Oggetto: Valutazione d’Impatto Ambientale. Progetto di un impianto di produzione di energia elettrica da fonte eolica e delle opere ed infrastrutture connesse, denominato “Cazzato”, da realizzarsi nel territorio del Comune di Latiano, di potenza totale prevista pari a 10 MW – Proponente GAMESA Energia Italia S.p.A.. **Osservazioni e controdeduzioni al preavviso di diniego all’accoglimento dell’istanza ai sensi dell’art. 10bis della Legge 241/90 e s.m.i. ricevuti da codesta Società in data 21/11/2014 con lettera del 20/11/2014 prot. 68984**

le seguenti controdeduzioni alle risultanze esposte dal Vs spettabile ufficio con comunicazione del 20/11/2014 prot. n. 68984, ricevuta dalla scrivente in data 21/11/2014:

Società Proponente: Gamesa Energia Italia S.p.A.	regione: Puglia	progetto: <i>Controdeduzioni al Preavviso di Diniego</i>	Parco Eolico CAZZATO		tavola: ALLEGATO I
provincia: Brindisi	comune: Latiano	data: Novembre 2013	elaborato: Planimetria dell'Area su Ortofoto DG PaBAAC - http://sitap.beniculturali.it/	dimensione: A3	scala: 1:15 000

Società Proponente: Gamesa Energia Italia S.p.A.	regione: Puglia	progetto: <i>Controdeduzioni al Preavviso di Diniego</i>	Parco Eolico CAZZATO		tavola: ALLEGATO IV
provincia: Brindisi	comune: Latiano	data: Novembre 2013	elaborato: Planimetria dell'Area su Catastale	dimensione: A3	scala: 1:5 000

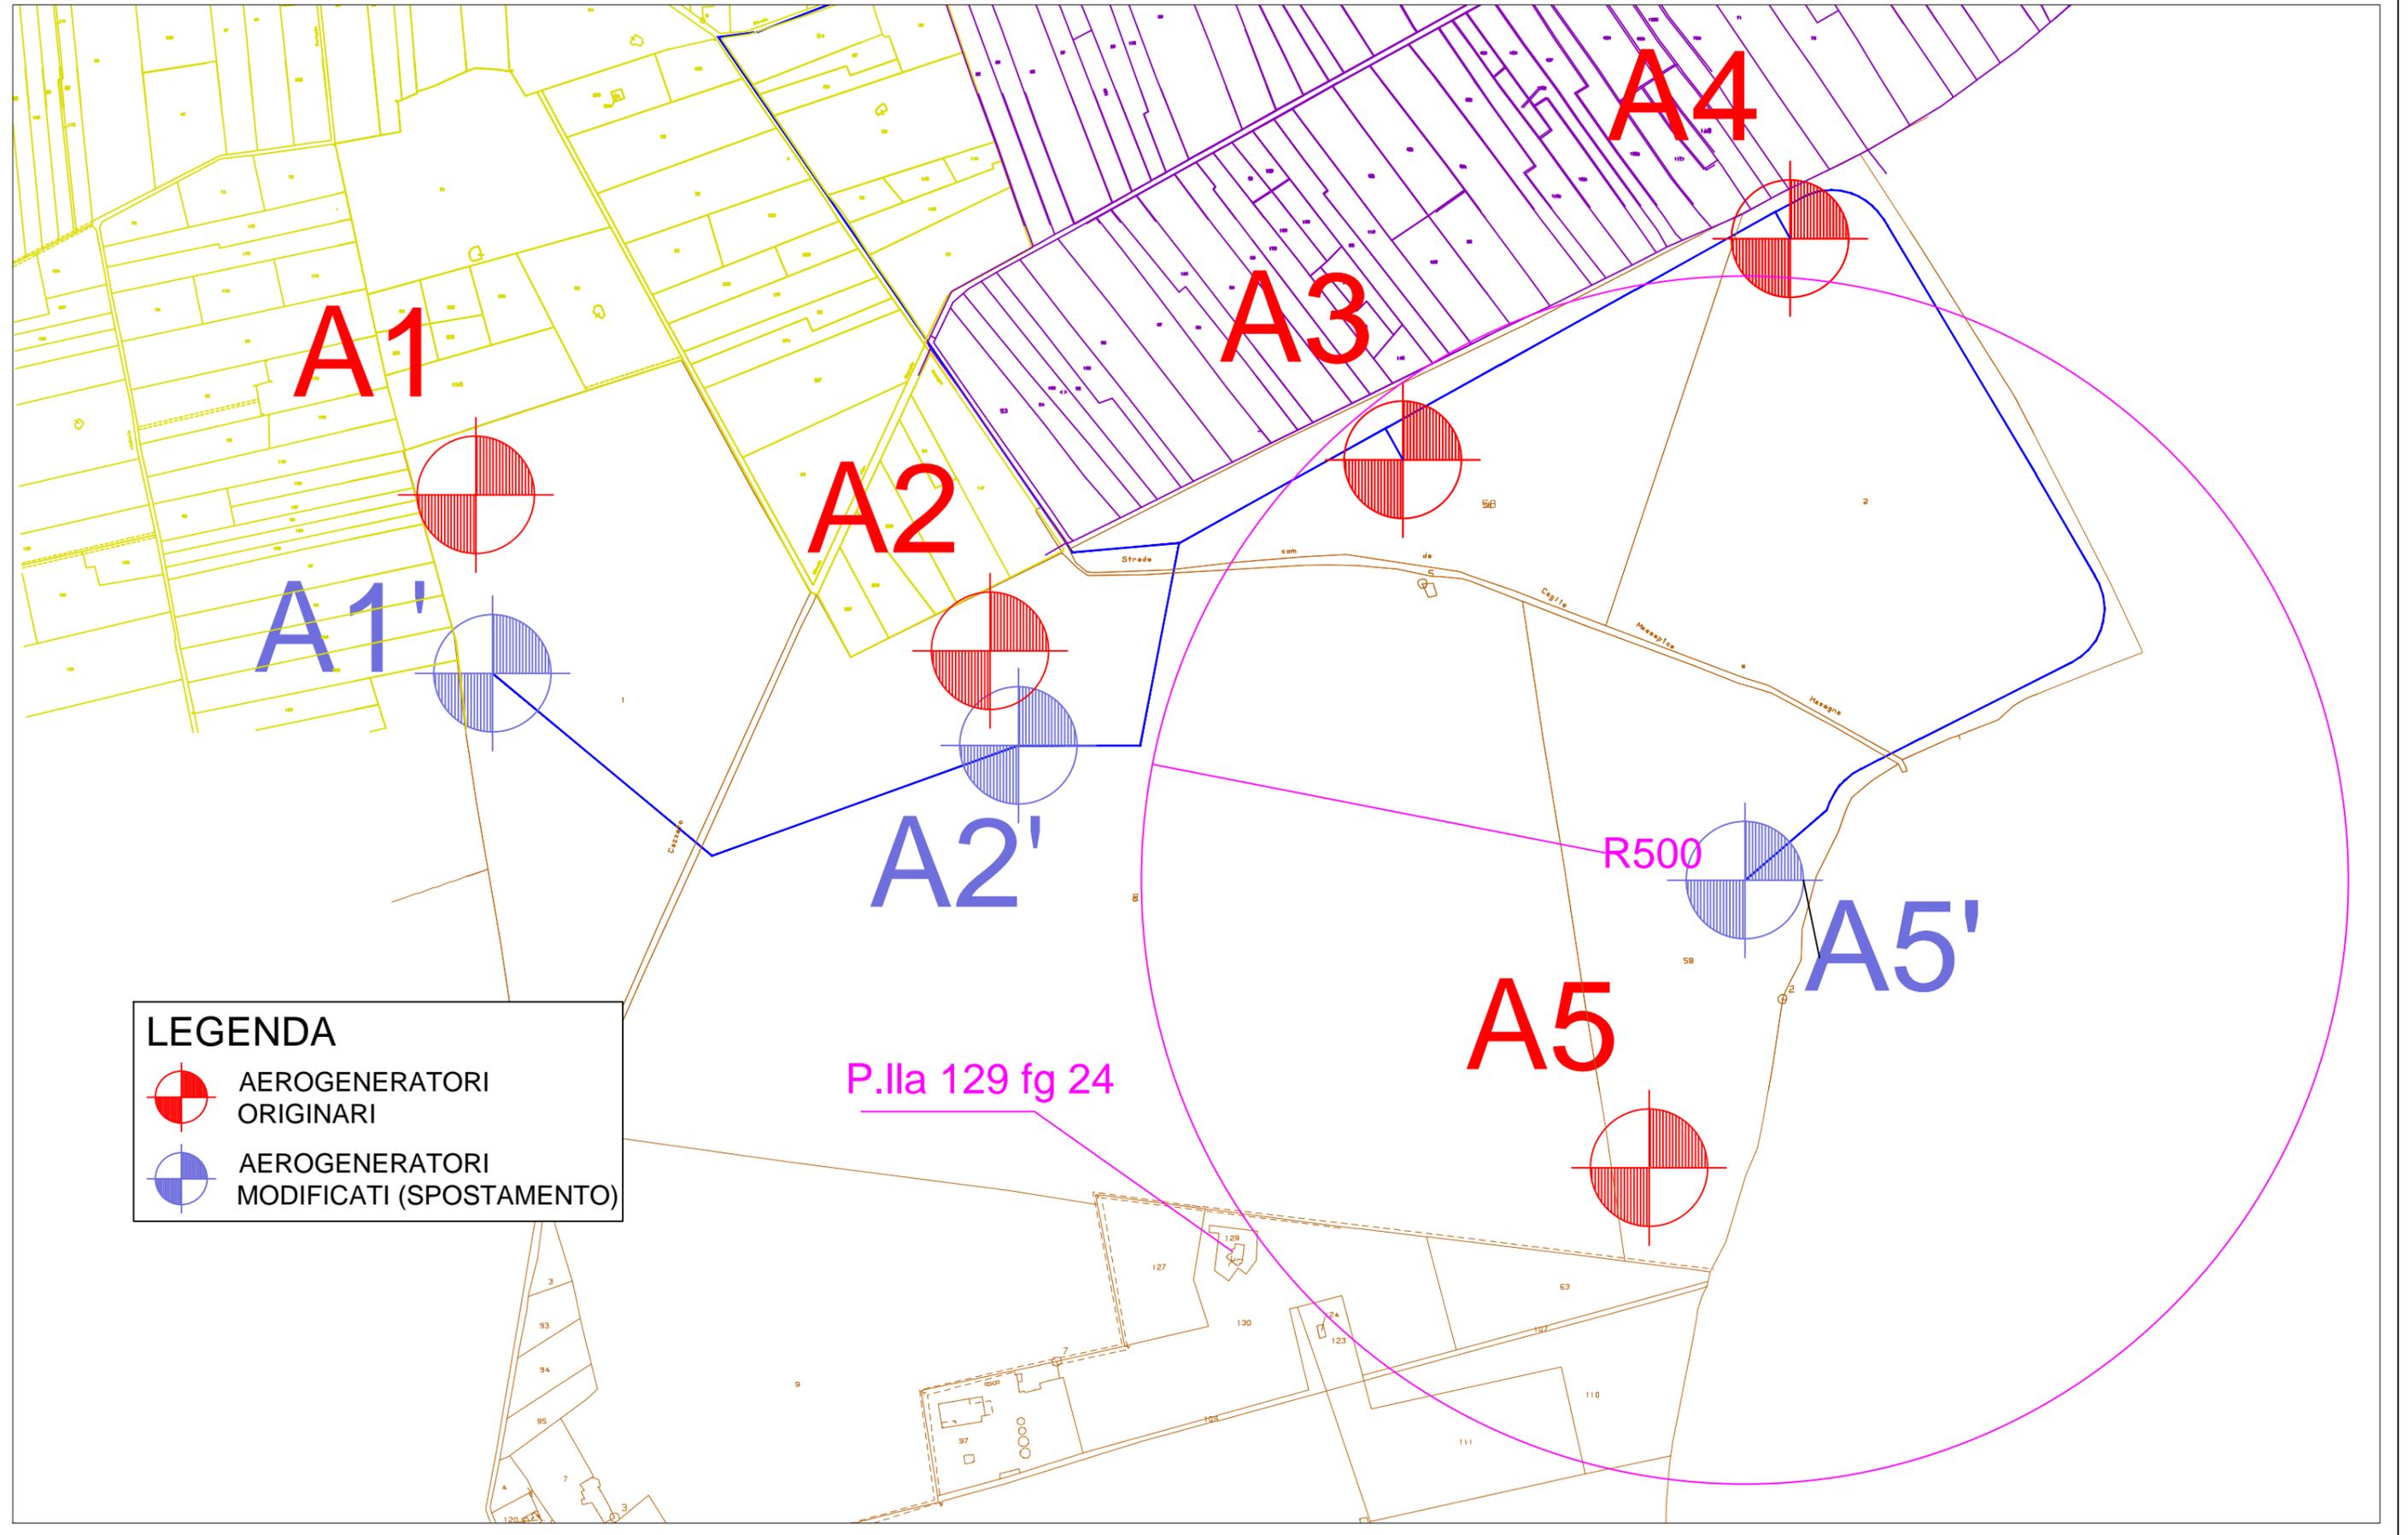
Negli ALLEGATI II, III e IV sono riportate le nuove posizioni con l'evidenziazione della non interferenza con le aree su dette. Da questi allegati si evince anche lo spostamento della WTG A5, spostamento proposto per ottemperare alle problematiche legate alla presenza di un edificio di civile abitazione (tale aspetto sarà ripreso nel seguito).

Pertanto, fermo restando la determinazione della gittata massima pari a 320 m per frammenti di pala di lunghezza pari a 5 m, al fine di fugare qualsivoglia dubbio sulla sicurezza e tutela della salute umana, la scrivente società propone lo spostamento della WTG A5 (vedasi ALLEGATO IV) in una posizione che risulti distante oltre i 500 m dall'edificio censito in catasto al Comune di Latiano fg. 24 p.lla 129 classificato in categoria A/7.

- WTG A1': X=731115,8215 Y=4495893,3208
- WTG A2': X=731551,5009 Y=4495833,4932
- WTG A5': X=732153,4696 Y=4495721,9980
